PROJET : TPSGC – OACI Modernisation des contrôleurs d’ascenseurs
Référence : R.090928.001
N/D : 180208

ADDENDA N° A-01

Projet : OACI Modernisation des Contrôleurs d'Ascenseurs

2. Électricité

Projet/ Project	OACI Modernisation des Contrôleurs d'Ascenseurs/ ICAO Modernization of Elevator Controllers
titre du dessin/ Drawing title	PLAN CLE - OACI - NIVEAU S KEY PLAN - ICAO - LEVEL S

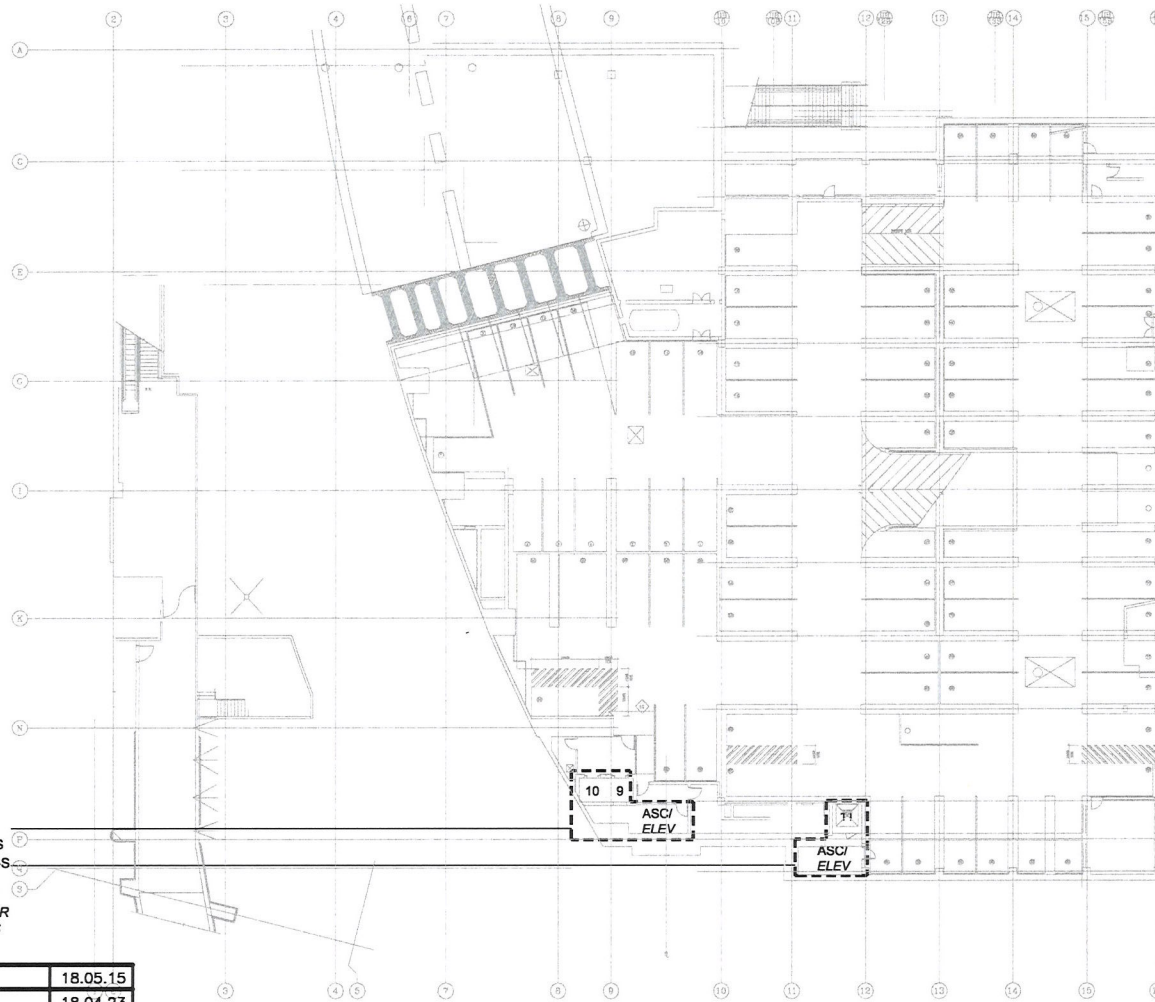
- 2.1 Séparation des plans clé (plans E01 à E04)
 - 2.1.1 Les vues des plans clé des salles mécaniques ascenseur ont été séparées sur des dessins distincts.
- 2.2 Précision sur nouvelles prises de courant (plan E05)
 - 2.2.1 Des informations additionnelles ont été apportées sur les circuits des nouvelles prises de courant et l'information sur le panneau existant.
